嘉磐惠文

| 申請日期 | 年 月 日 | 戶別 | 15 樓 B 戶 |

客戶工程變更單

B戶 給水示意平面圖

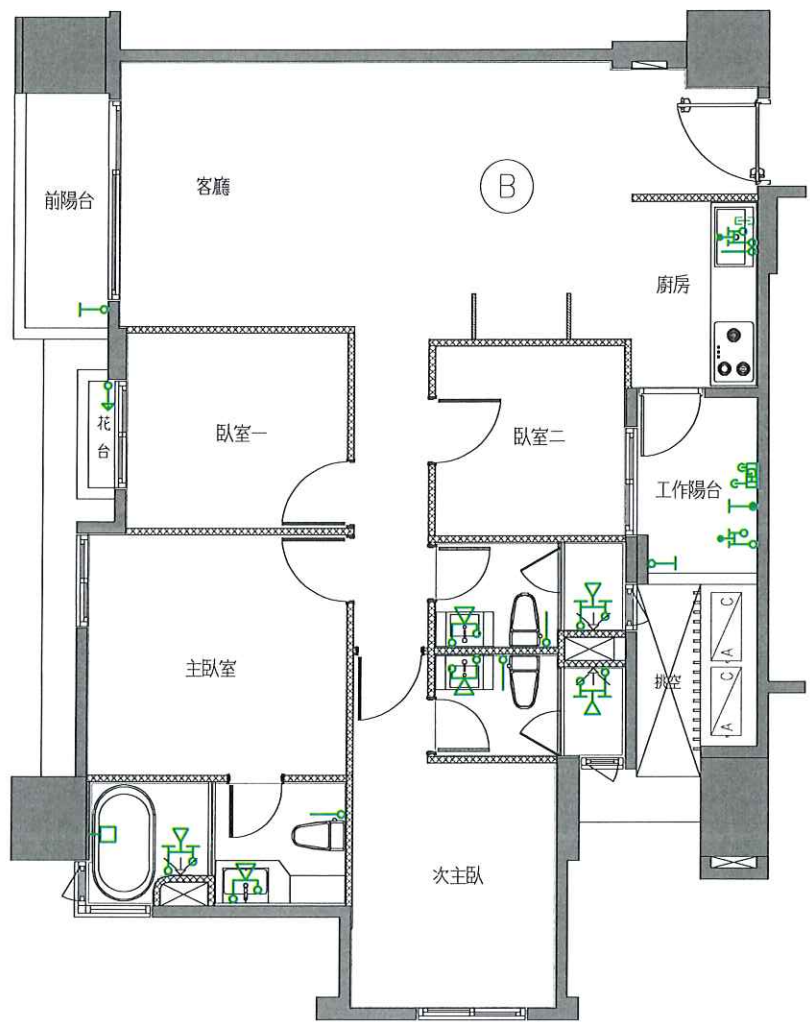
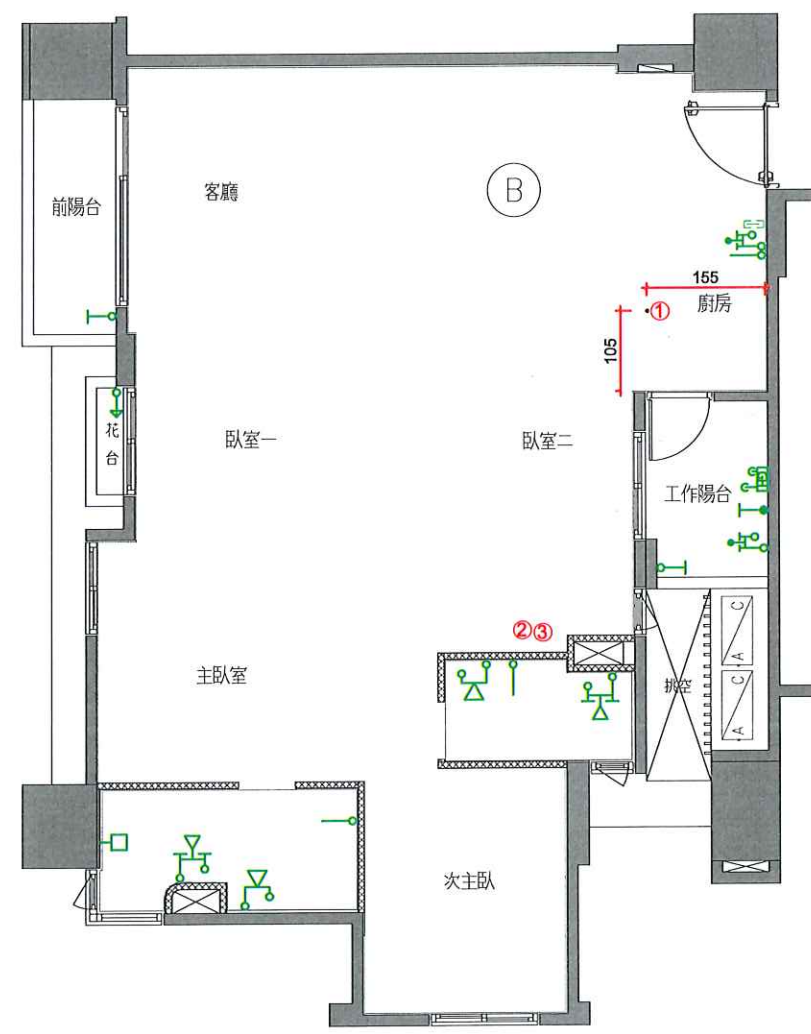
變更事項記錄：

- 1.廚房給水追加x1
- 2.冷熱給水追減x2
- 3.一般給水追減x1

B戶 排水示意平面圖(套下層樑)

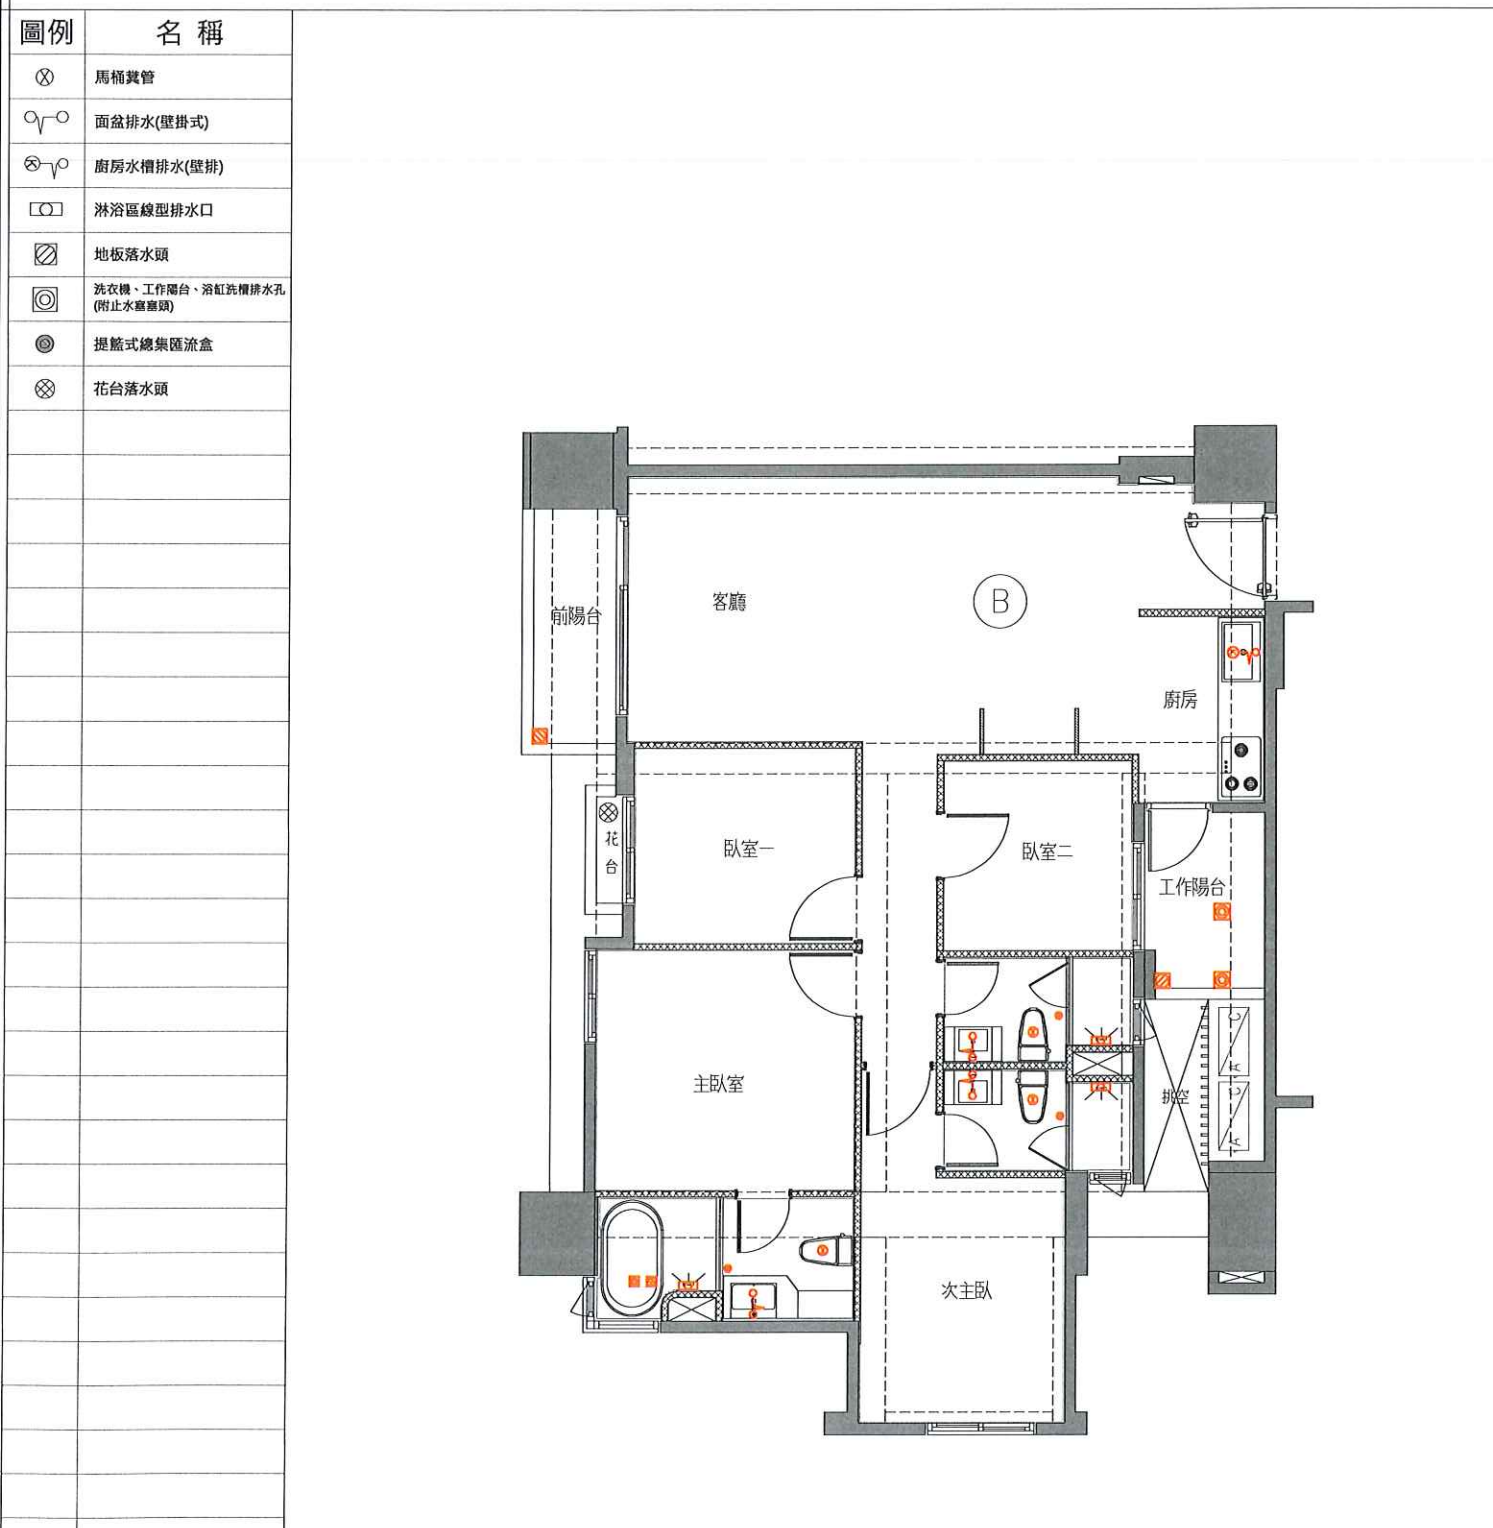
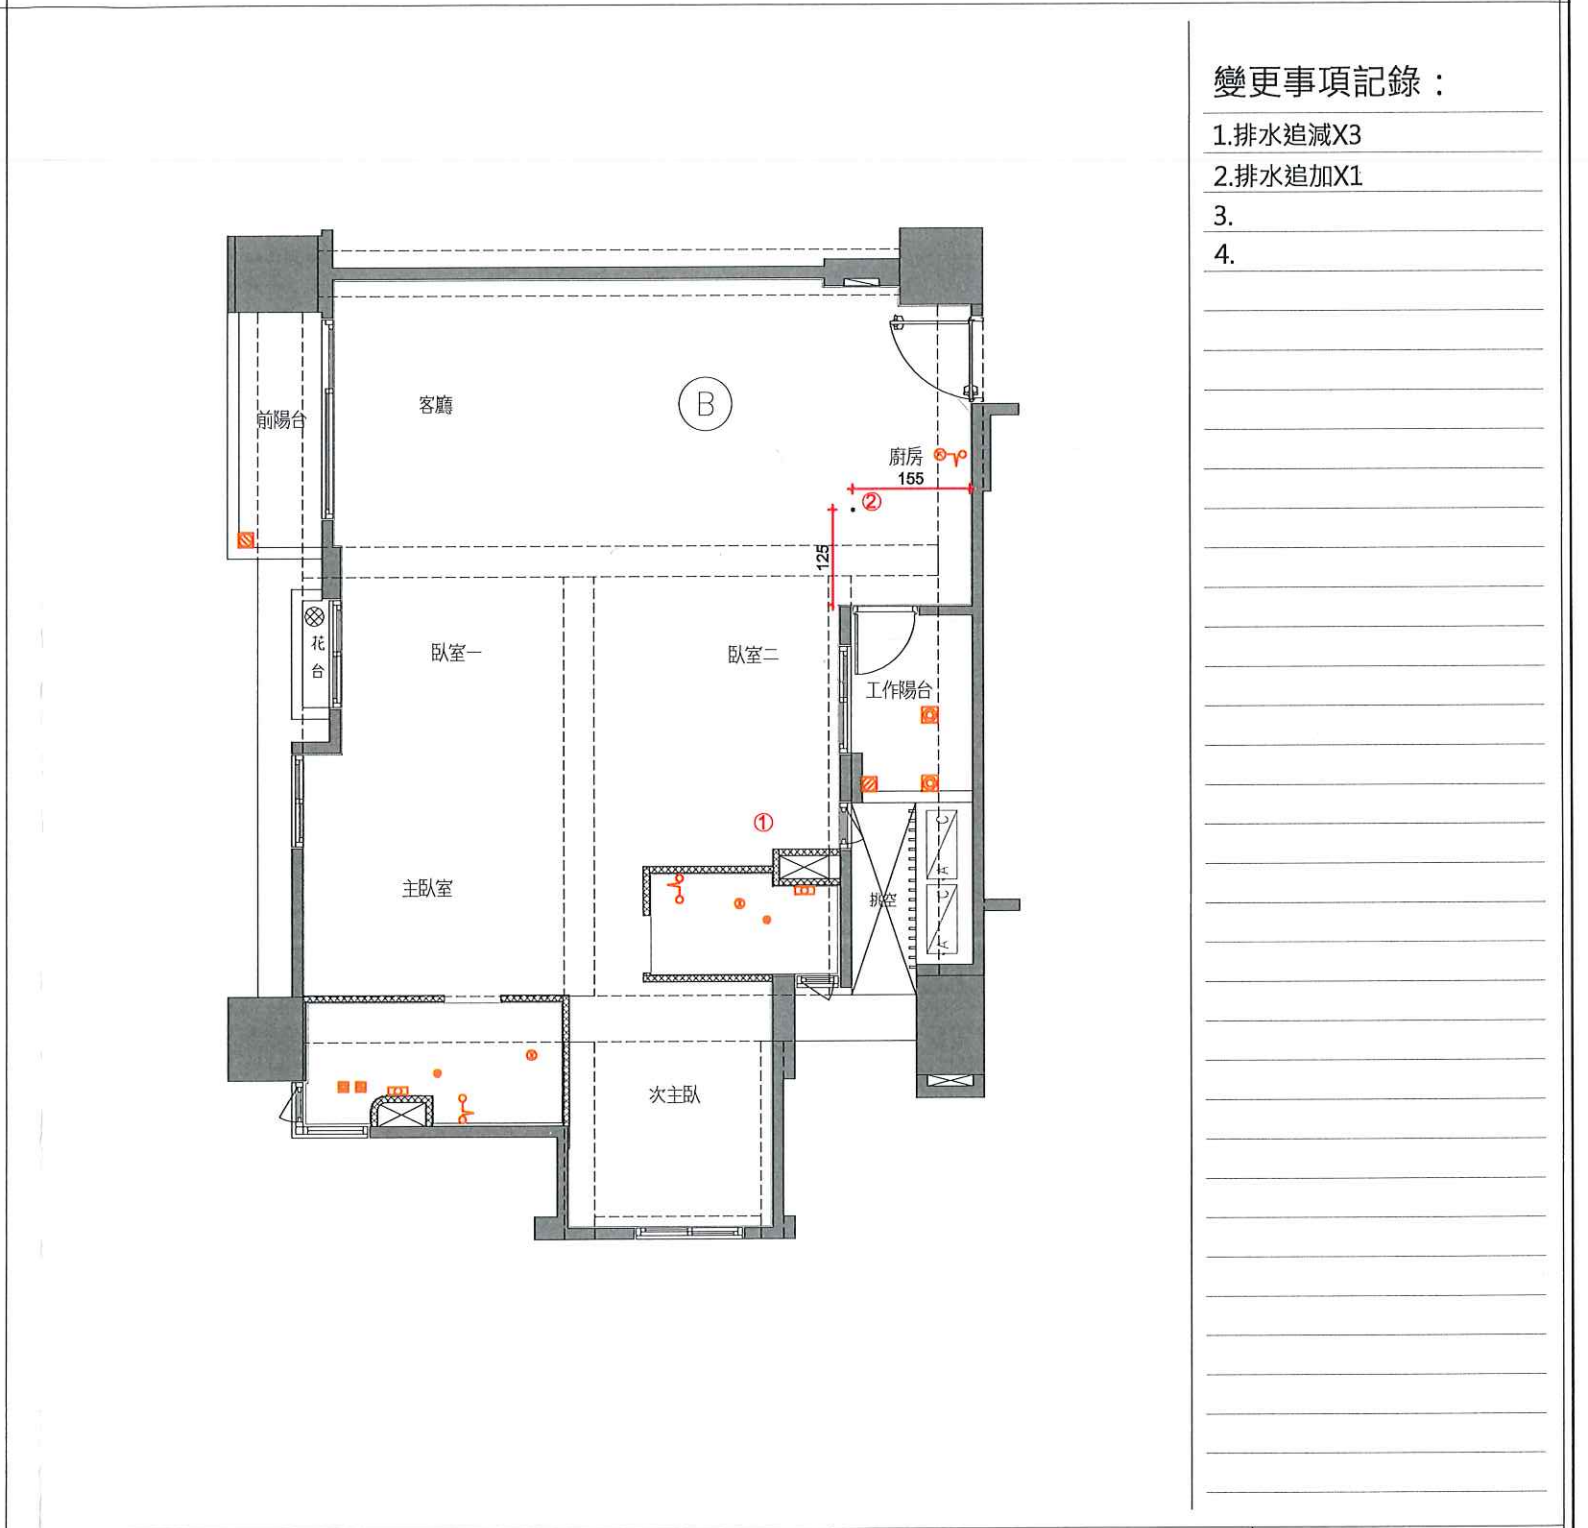
變更事項記錄：

- 1.排水追減X3
- 2.排水追加X1
- 3.
- 4.
